## **Tracébesluit A27 Houten - Hooipolder**

Nota van Wijziging en MER-validatie

Definitief  
11 december 2018

## Extra ruimtebeslag en verharding TB t.o.v. OTB

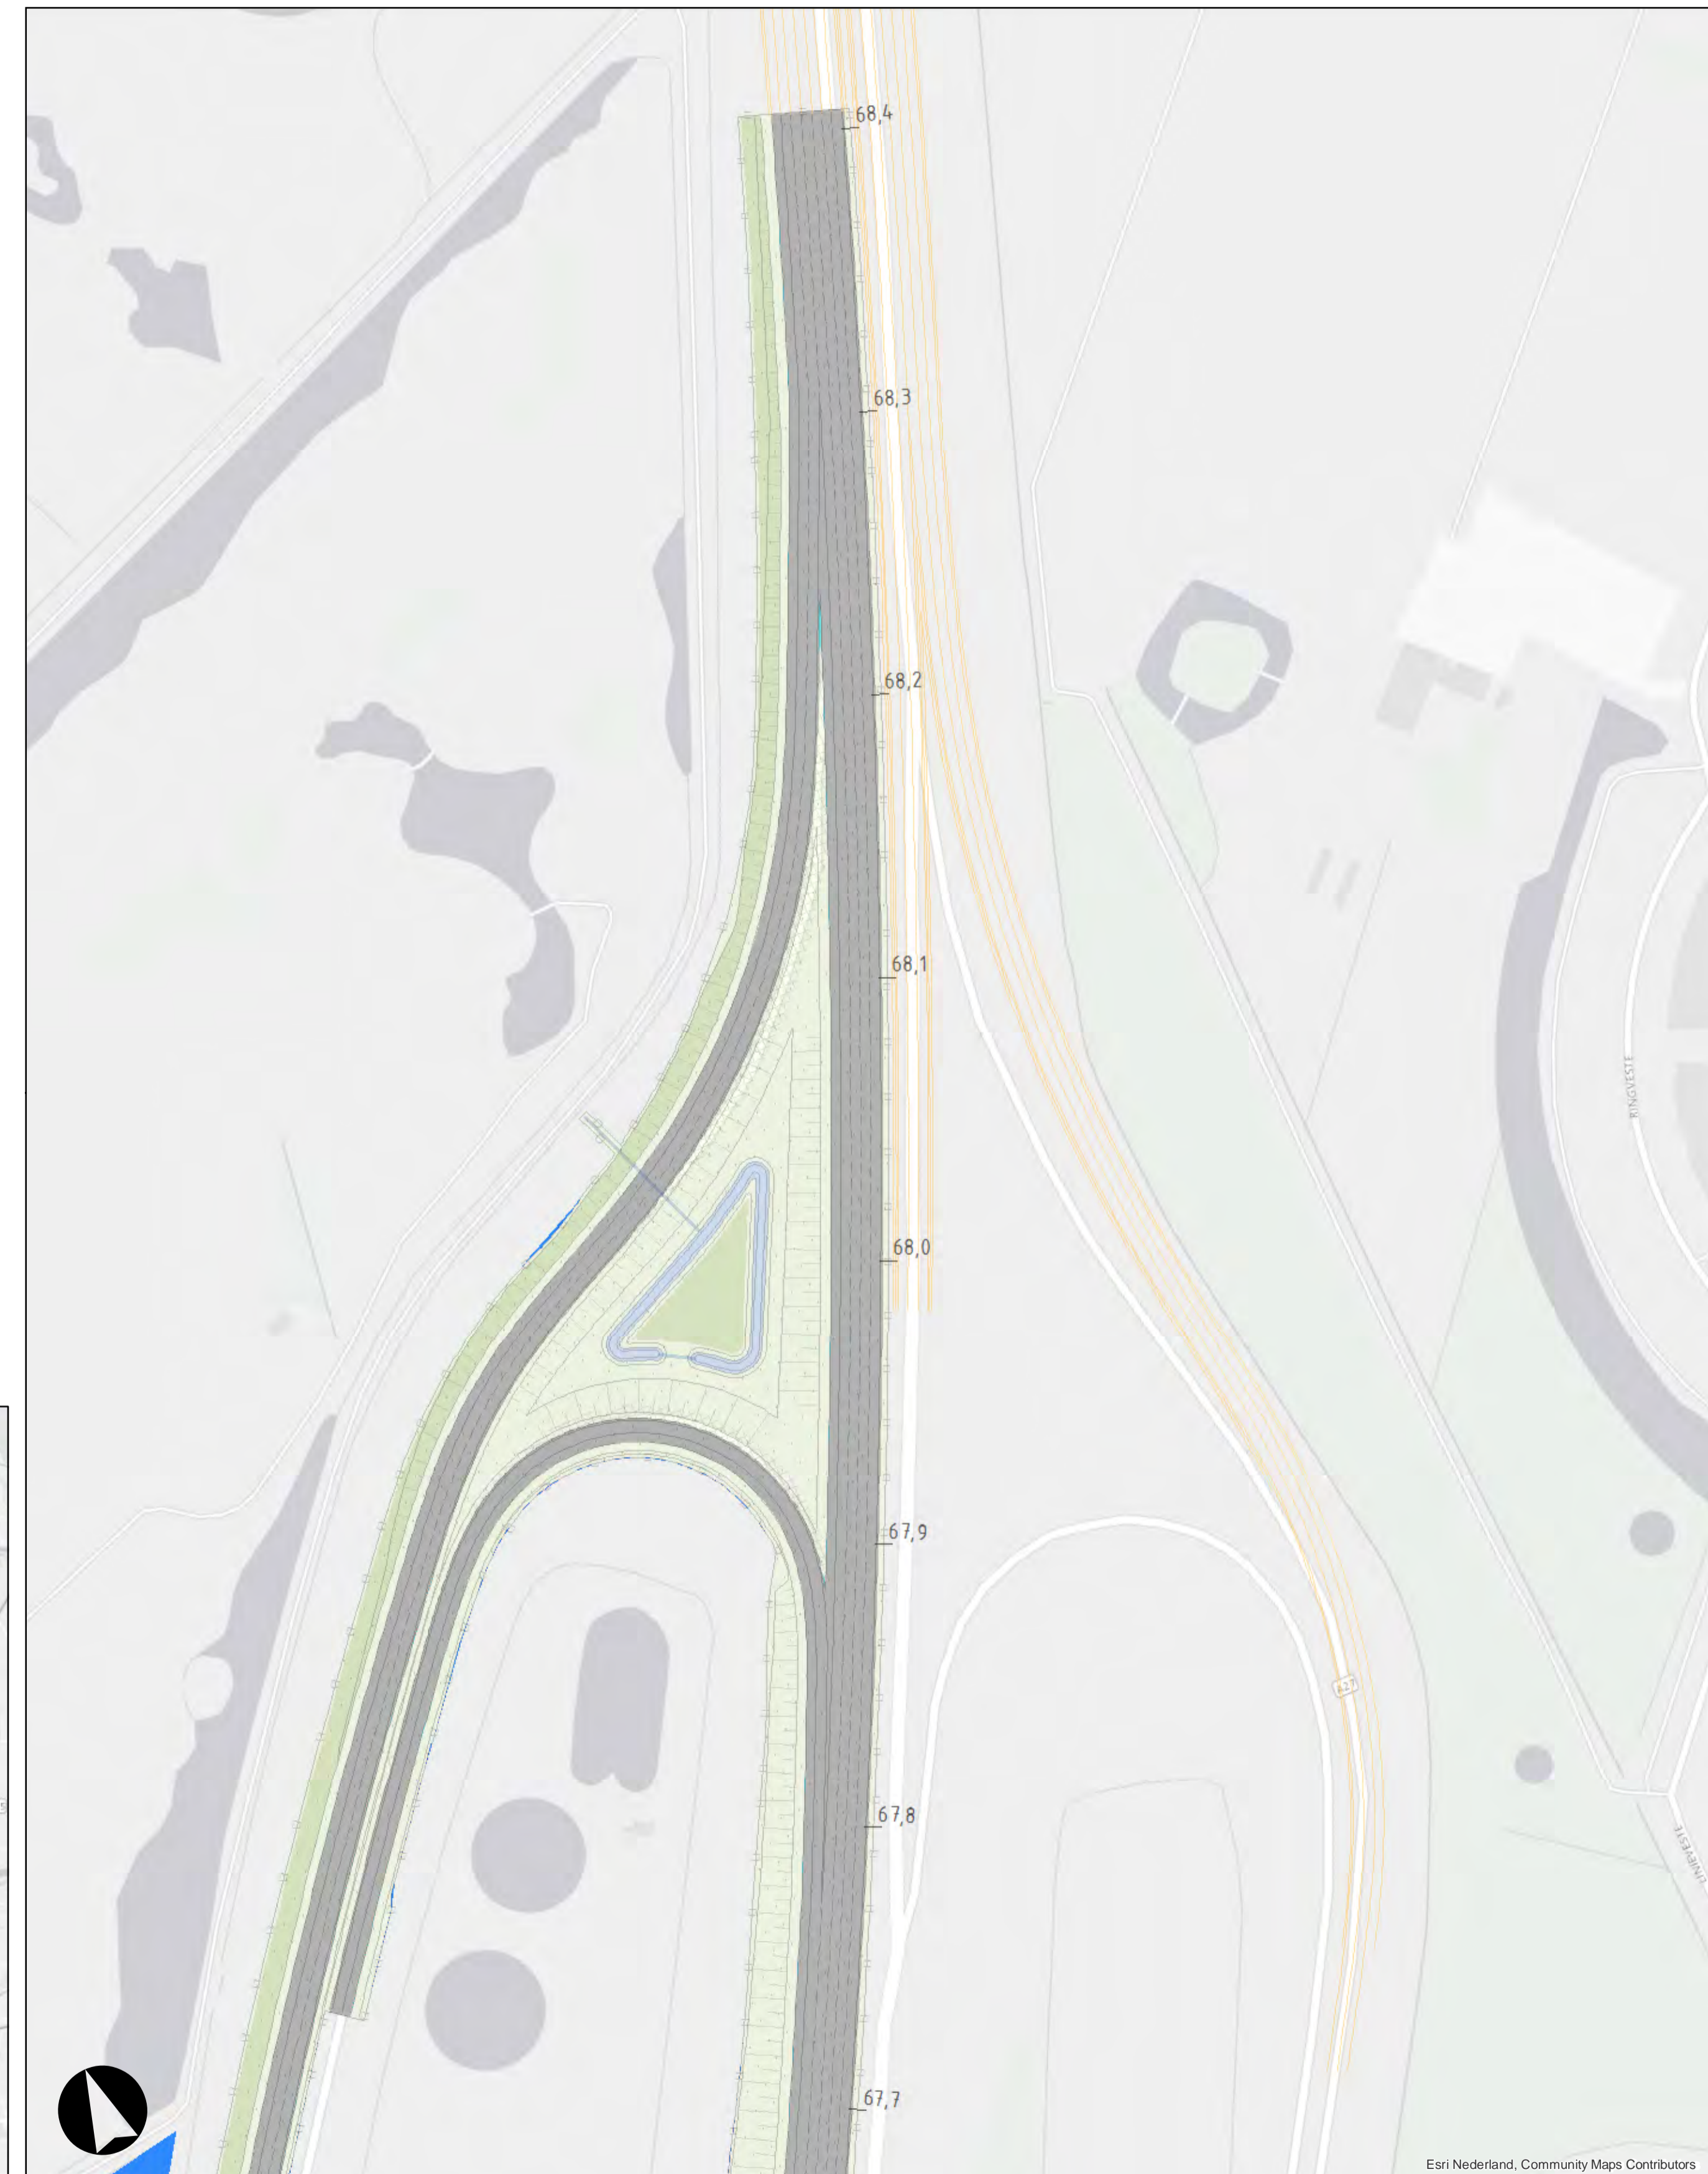
- Extra verharding in TB-ontwerp
- Extra ruimtebeslag in TB-ontwerp

## Minder ruimtebeslag en verharding TB t.o.v. OTB

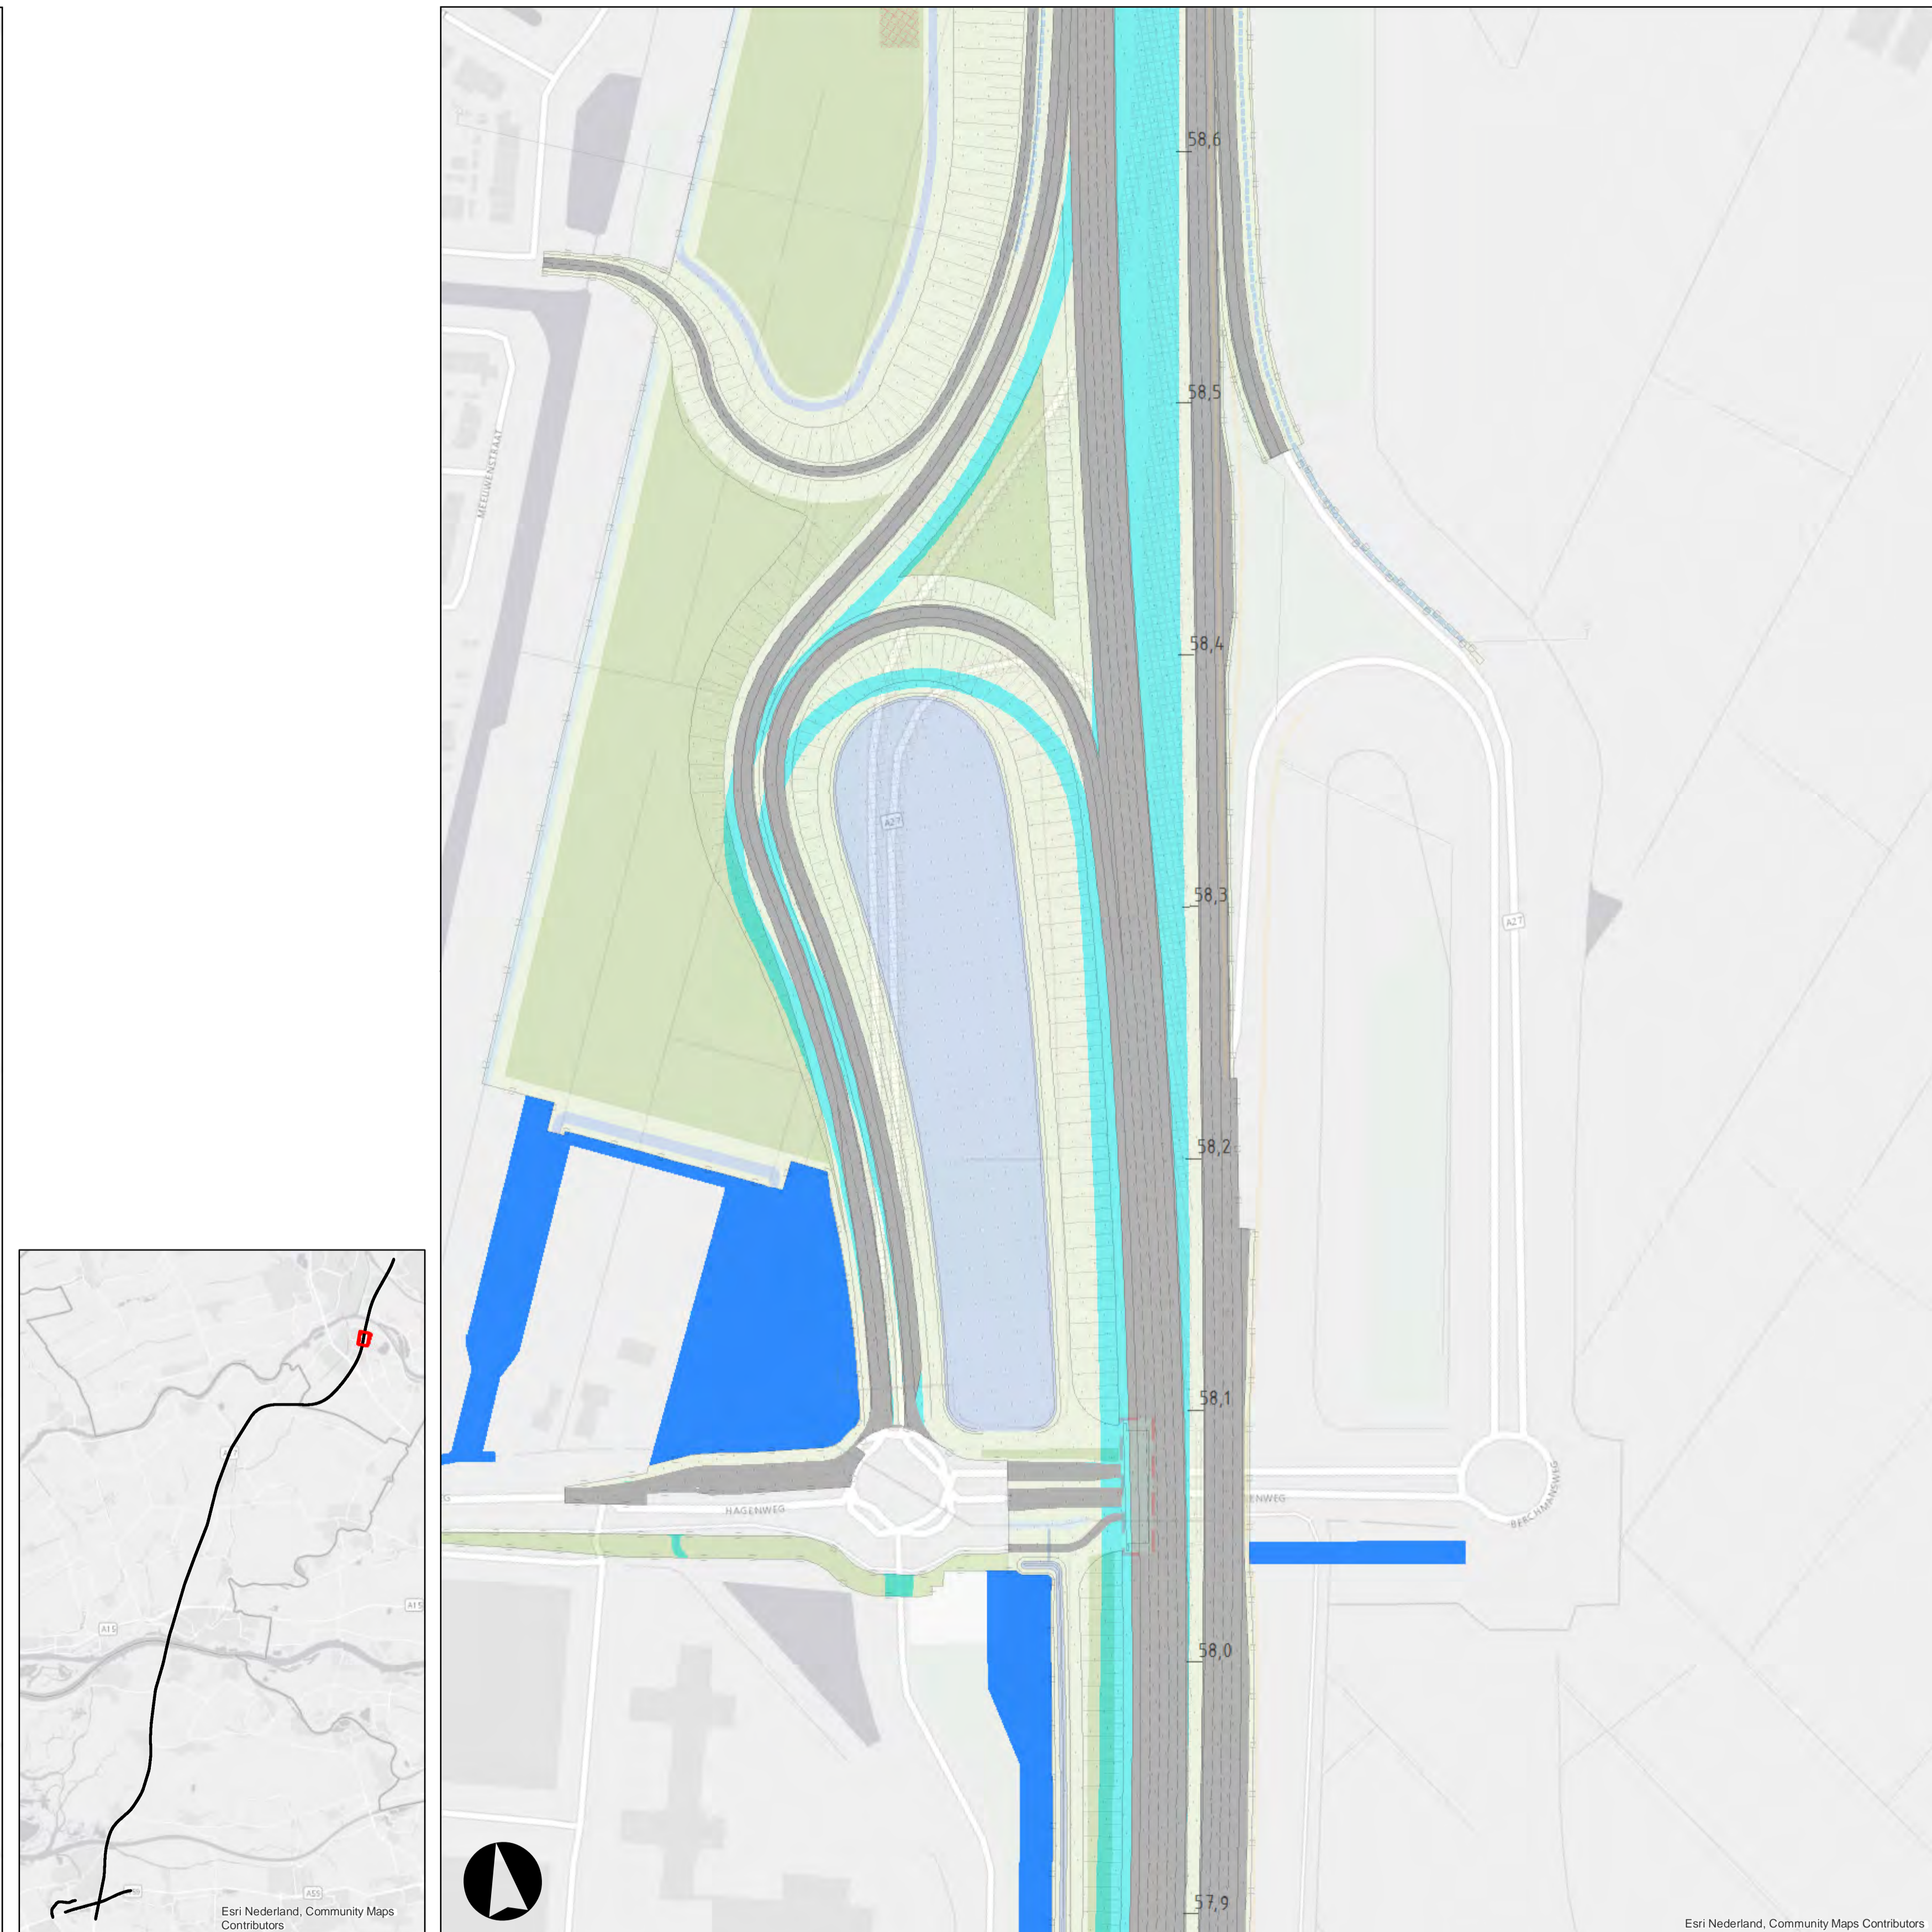
- Minder verharding in TB-ontwerp
- Minder ruimtebeslag in TB-ontwerp
